## 設工認申請書における誤記について

- ・強度評価等の計算に用いた数値に誤記が認められているが、安全性や使用前事業者検査に影響を及ぼすものはなかった。
- ・本文においては誤記がなく、すべて添付書類での誤記であった。
- ・今回の震源を特定しない地震動の設工認の変更認可申請以外においても誤記が認められたが、安全性や使用前事業者検査に影響を及ぼすものはなかった。

正誤表 (No. 8) 誤記箇所を下線で示す。

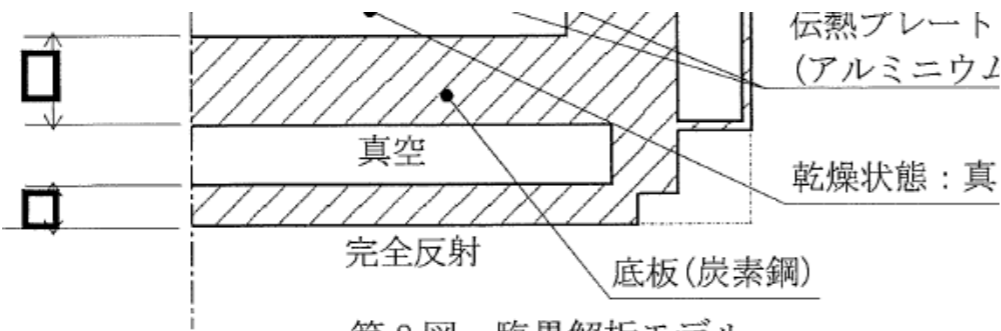
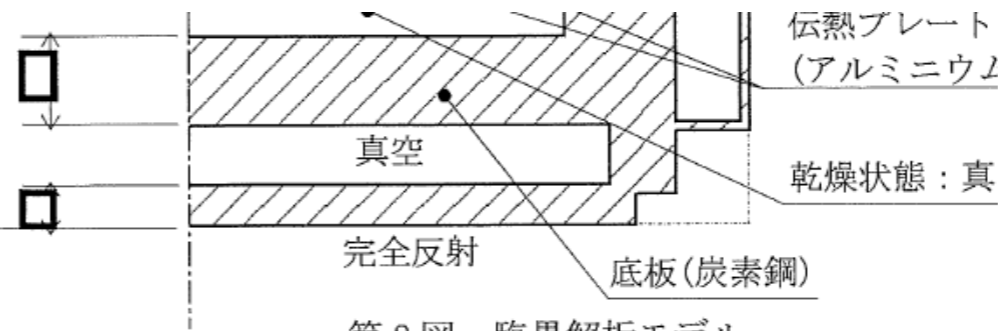
誤記の箇所	誤	正	影響と補正方針, 備考
既認可申請書 添付書類3 添付5-3-1 金属キャスクの 耐震性に関する 計算書 P27	<p>5. 4. 2 カバープレート及びカバープレート締付けボルト                      &lt;中略&gt;                      (2) 応力計算                      &lt;中略&gt;                      a. カバープレート                      (a) 一次応力</p> <p>密封容器内圧力と蓋間圧力の差圧及び慣性力により発生する一次膜+一次曲げ応力 (<math>\sigma_r, \sigma_\theta, \sigma_z</math>) は, カバープレートを周辺支持の円板とモデル化し, 密封容器圧力と蓋間圧力の差圧により発生する応力 (<math>\sigma_{r1}, \sigma_{\theta1}, \sigma_{z1}</math>) と慣性力により発生する応力 (<math>\sigma_{r2}, \sigma_{\theta2}, \sigma_{z2}</math>) より次式で計算される。</p> $\begin{aligned} \sigma_r &= \sigma_{r1} + \sigma_{r2} \\ \sigma_\theta &= \sigma_{\theta1} + \sigma_{\theta2} \\ \sigma_z &= \sigma_{z1} + \sigma_{z2} \end{aligned}$ $\begin{aligned} \sigma_{r1} &= - \\ \sigma_{\theta1} &= \sigma_{r1} \\ \sigma_{z1} &= 0 \end{aligned}$ $\sigma_{r2} = \frac{1.24 \cdot w \cdot r^2}{r^2}$ $\begin{aligned} \sigma_{\theta2} &= \sigma_{r2} \\ \sigma_{z2} &= 0 \end{aligned}$ <p>..... (5.1)</p> <p>&lt;中略&gt;</p>	<p>5. 4. 2 カバープレート及びカバープレート締付けボルト                      &lt;中略&gt;                      (2) 応力計算                      &lt;中略&gt;                      a. カバープレート                      (a) 一次応力</p> <p>密封容器内圧力と蓋間圧力の差圧及び慣性力により発生する一次膜+一次曲げ応力 (<math>\sigma_r, \sigma_\theta, \sigma_z</math>) は, カバープレートを周辺支持の円板とモデル化し, 密封容器圧力と蓋間圧力の差圧により発生する応力 (<math>\sigma_{r1}, \sigma_{\theta1}, \sigma_{z1}</math>) と慣性力により発生する応力 (<math>\sigma_{r2}, \sigma_{\theta2}, \sigma_{z2}</math>) より次式で計算される。</p> $\begin{aligned} \sigma_r &= \sigma_{r1} + \sigma_{r2} \\ \sigma_\theta &= \sigma_{\theta1} + \sigma_{\theta2} \\ \sigma_z &= \sigma_{z1} + \sigma_{z2} \end{aligned}$ $\sigma_{r1} = \frac{1.24 \cdot P \cdot r^2}{r^2}$ $\begin{aligned} \sigma_{\theta1} &= \sigma_{r1} \\ \sigma_{z1} &= 0 \end{aligned}$ $\sigma_{r2} = \frac{1.24 \cdot w \cdot r^2}{r^2}$ $\begin{aligned} \sigma_{\theta2} &= \sigma_{r2} \\ \sigma_{z2} &= 0 \end{aligned}$ <p>..... (5.1)</p> <p>&lt;中略&gt;</p>	<ul style="list-style-type: none"> <li>計算式の文字化けが確認できていない申請書のチェック不足により生じた誤記である。</li> <li>実際の評価では正しい評価式を使用していることから, 安全性及び使用前事業者検査に影響を及ぼさない。</li> <li>今回の変更申請書においては, 「既設工認に同じ」と記載して記載を省略しているため, 誤記のあった箇所について, 省略を改め正しい記載に補正する。</li> </ul>
